**Verslag huishoudelijke elektrische installatie op laagspanning en zeer lage spanning****Algemeen:**

Referentie: 012-20260918-04	Datum controle: 18/09/2026
Keurder: 012

Eigenaar:	Sofie	EAN-code:	Onbekend
Adres installatie:	Bredaseweg 87, 2381 - Ravels	Nummer teller(s):	Onbekend
		Distributienetbeheerder installatie: Fluvius	
Datum uitvoering installatie:			
☐ Vóór 01/10/1981			
☒ Tussen 01/10/1981 en 01/06/2020			
☐ Vanaf 01/06/2020			
Type:	☒ Wooneenheid ☐ Niet-huishoudelijk ☒ PV ☐ Batterij ☐ Laadpaal

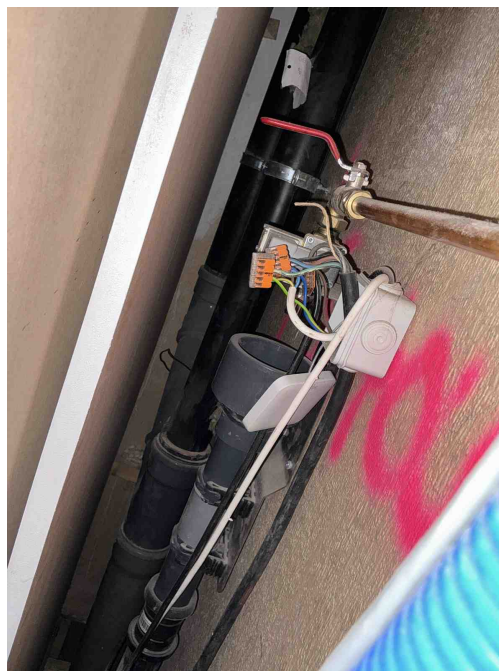
C21 - Het gebruik van geleiders van het type VOB, zonder bijkomende afscherming is niet toegestaan (Boek 1: 5.2.9.6).
Opmerking: Oa tuin ,bord 1 ,berging beneden ,zolder

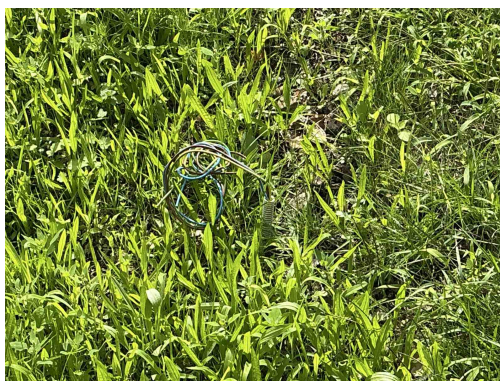
C21 - Het gebruik van geleiders van het type VOB, zonder bijkomende afscherming is niet toegestaan (Boek 1: 5.2.9.6).
Opmerking: Oa tuin ,bord 1 ,berging beneden ,zolder

C38 - Het gebruikte kabeltype (snoerkabel) voldoet niet aan de specificaties die van toepassing zijn op voedingsleidingen voor vaste installatie (Boek 1: 1.4.2.1, 5.2.6.2).
Opmerking: Oa berging

C31 - De deksels van de aftakdoos/aftakdozen sluiten onvoldoende af (Boek 1: 4.2.2.1, 5.2.6.1).
Opmerking: Oa berging

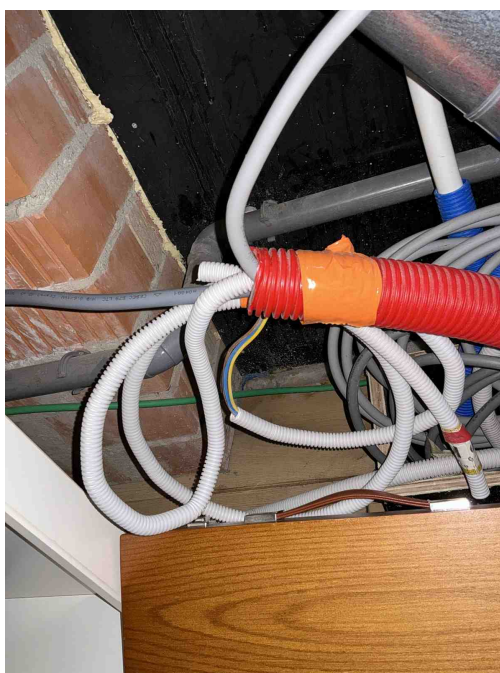
C21 - Het gebruik van geleiders van het type VOB, zonder bijkomende afscherming is niet toegestaan (Boek 1: 5.2.9.6).
Opmerking: Oa tuin ,bord 1 ,berging beneden ,zolder

C28 - Niet gebruikte leidingen onder spanning zijn niet op een degelijke manier geïsoleerd of verwijderd (Boek 1: 4.2.1.1).
Opmerking: Oa tuin

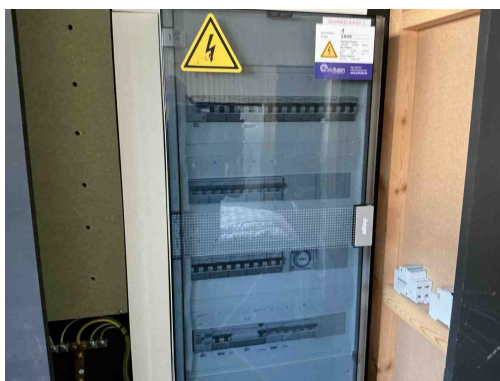
B17 - De voedingsspanning is niet op elk bord vermeld (Boek 1: 3.1.3.3).
Opmerking: Oa bord 1,2

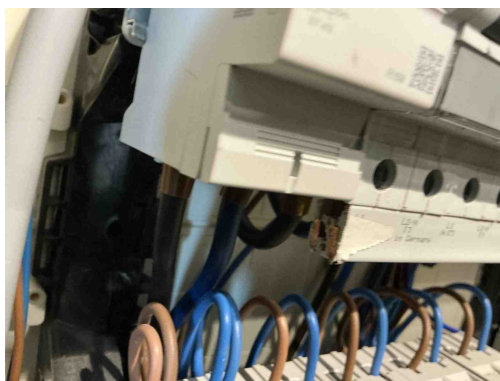
B17 - De voedingsspanning is niet op elk bord vermeld (Boek 1: 3.1.3.3).
Opmerking: Oa bord 1,2

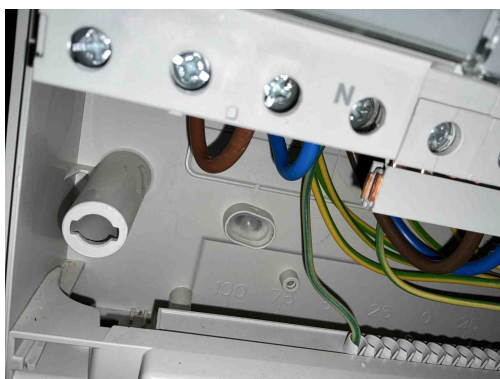
T21 - Het elektrisch materieel is niet geplaatst volgens de voorschriften van de fabrikant/ regels van goed vakmanschap . (Boek 1: 1.4.1.3)

Opmerking: Oa ophang vijzen niet afgedekt bord 1 ,kamgeleider niet afgedekt bord 1,2

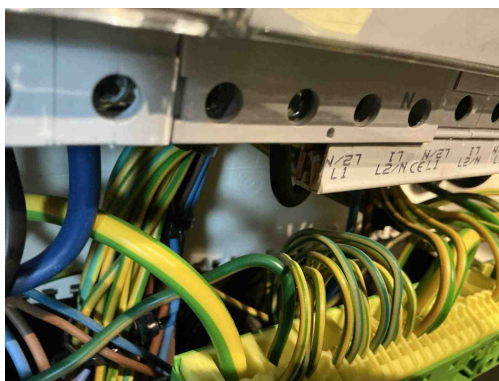
T21 - Het elektrisch materieel is niet geplaatst volgens de voorschriften van de fabrikant/ regels van goed vakmanschap . (Boek 1: 1.4.1.3)

Opmerking: Oa ophang vijzen niet afgedekt bord 1 ,kamgeleider niet afgedekt bord 1,2

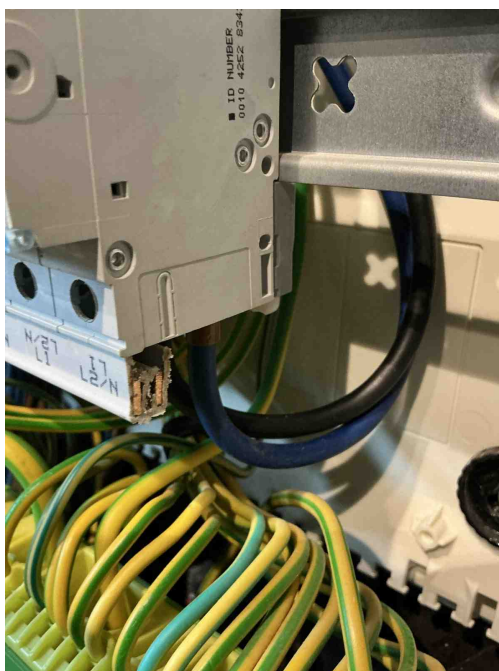
T21 - Het elektrisch materieel is niet geplaatst volgens de voorschriften van de fabrikant/ regels van goed vakmanschap . (Boek 1: 1.4.1.3)

Opmerking: Oa ophang vijzen niet afgedekt bord 1 ,kamgeleider niet afgedekt bord 1,2

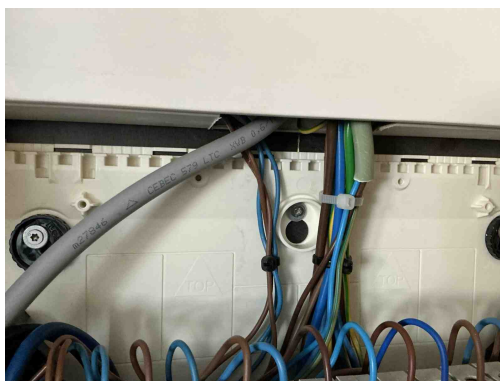
T21 - Het elektrisch materieel is niet geplaatst volgens de voorschriften van de fabrikant/ regels van goed vakmanschap . (Boek 1: 1.4.1.3)

Opmerking: Oa ophang vijzen niet afgedekt bord 1 ,kamgeleider niet afgedekt bord 1,2

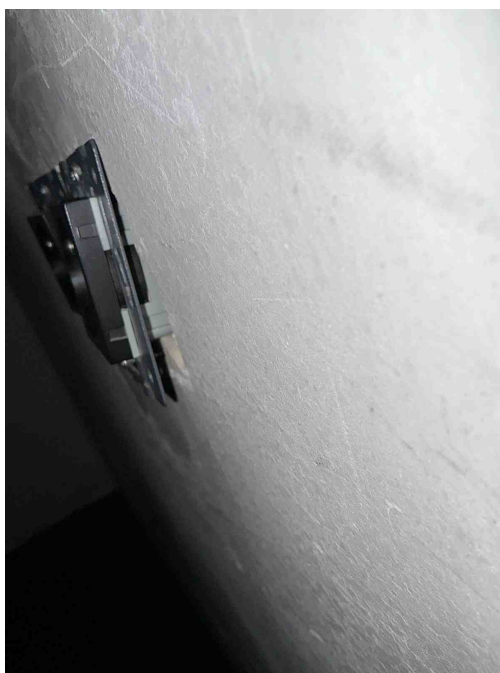
T21 - Het elektrisch materieel is niet geplaatst volgens de voorschriften van de fabrikant/ regels van goed vakmanschap . (Boek 1: 1.4.1.3)

Opmerking: Oa ophang vijzen niet afgedekt bord 1 ,kamgeleider niet afgedekt bord 1,2

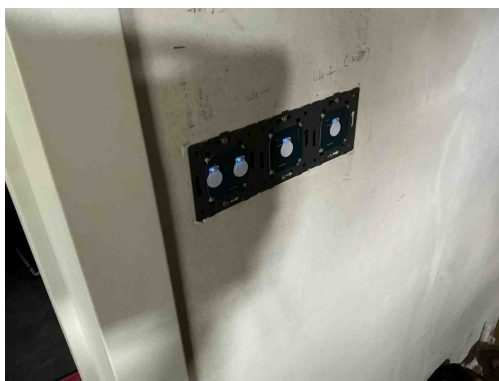
T10 - Bepaalde contactdozen en/of schakelaars zijn niet degelijk bevestigd (Boek 1: 1.4.1.3).

Opmerking: Oa over heel de woning

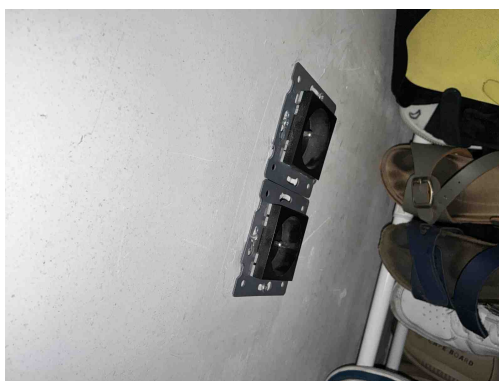
T10 - Bepaalde contactdozen en/of schakelaars zijn niet degelijk bevestigd (Boek 1: 1.4.1.3).
Opmerking: Oa over heel de woning

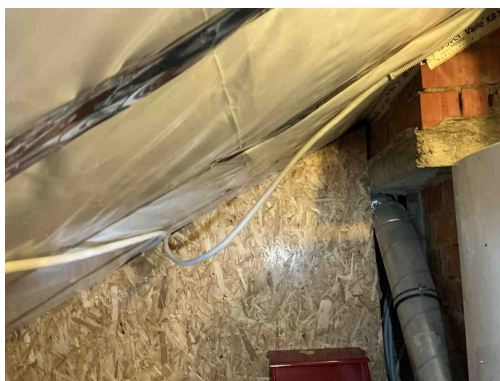
T10 - Bepaalde contactdozen en/of schakelaars zijn niet degelijk bevestigd (Boek 1: 1.4.1.3).
Opmerking: Oa over heel de woning

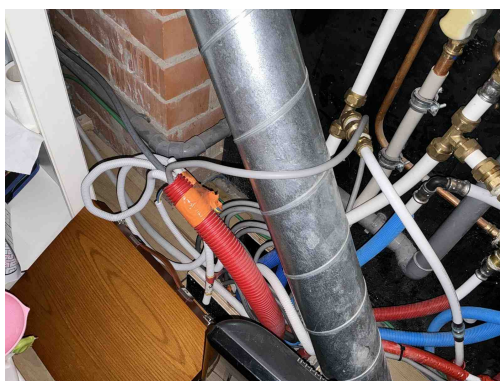
C13 - Onvoldoende bevestiging van de leiding(en) (Boek 1: 5.2.9.5).
Opmerking: Oa zolder

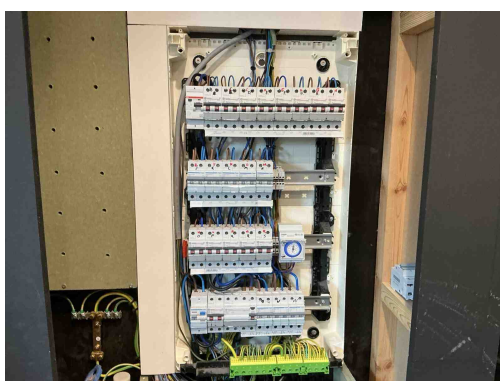
C13 - Onvoldoende bevestiging van de leiding(en) (Boek 1: 5.2.9.5).
Opmerking: Oa zolder
